柏崎刈羽原子力発電所
福島第一原子力発電所
敷地内の地質・地質構造について
(コメント回答)

平成24年8月24日
東京電力株式会社

第5回意見聴取会（地質・地質構造関係）のコメント及び対応

# ①発電所敷地内

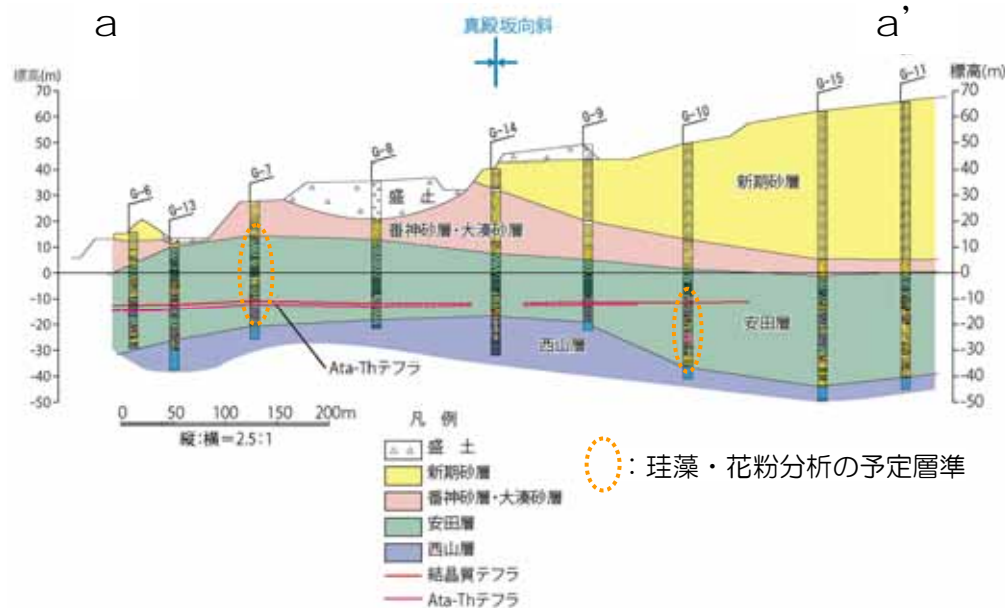
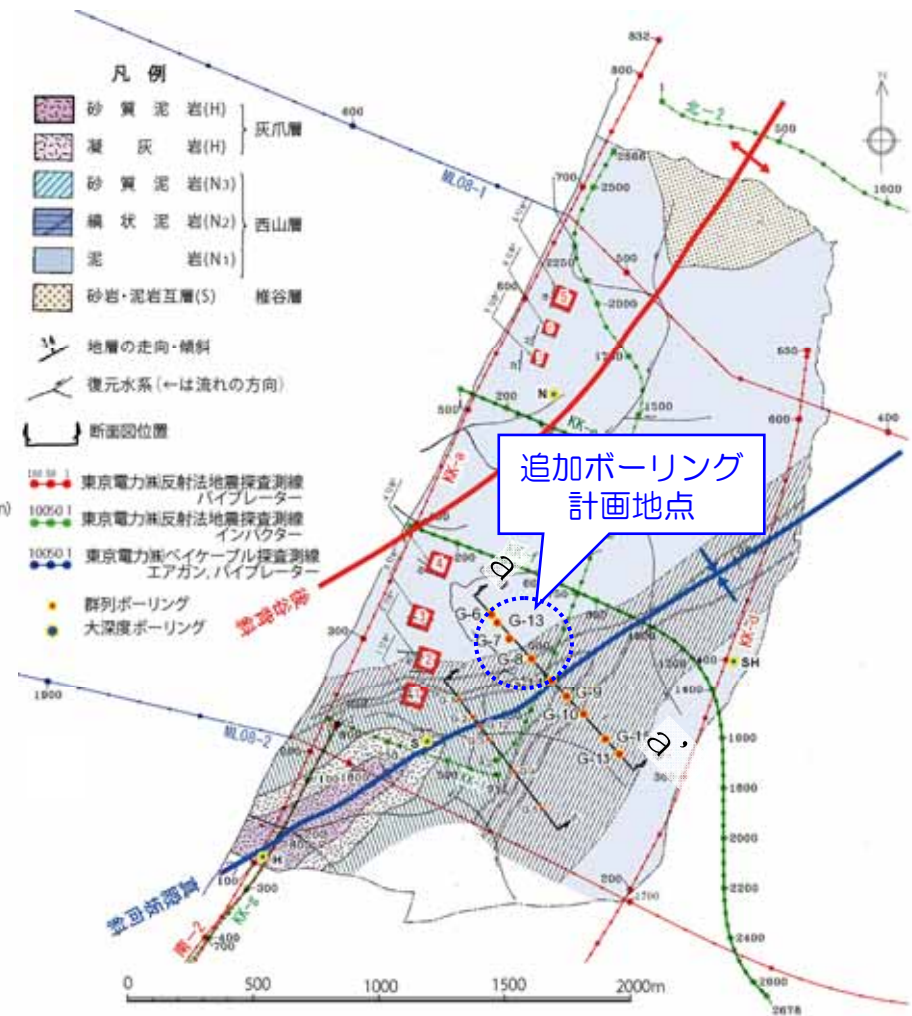
No.	コメント	対応
1	柏崎刈羽原子力発電所の α ・ β 断層については、敷地内の安田層の層序を明確にした上で慎重に検討する必要がある。	敷地内外においてボーリング調査を実施するとともに、珪藻分析、花粉分析等を実施し、安田層の層序について整理する。 その結果を踏まえた上で、 α ・ β 断層について検討する。
2	柏崎刈羽原子力発電所の敷地内及び敷地近傍における安田層以上の地層が褶曲構造を不整合に覆う状況を示す反射法地震探査結果について、解釈のない反射記録を提示すること。	解釈のない反射記録も併せて示すとともに、ボーリング調査結果等に基づいて解釈していることを説明する。
3	福島第一原子力発電所における富岡層の節理の状況を説明すること。	運用補助共用施設基礎盤の掘削面で確認されている富岡層の節理の状況を説明する。

- 既往ボーリングにより安田層及びAta-Thテフラが確認されている地点付近において、追加ボーリングを掘削する。
- また、追加ボーリングのコア及び既存コアから試料を採取し、珪藻分析、花粉分析等を実施する。
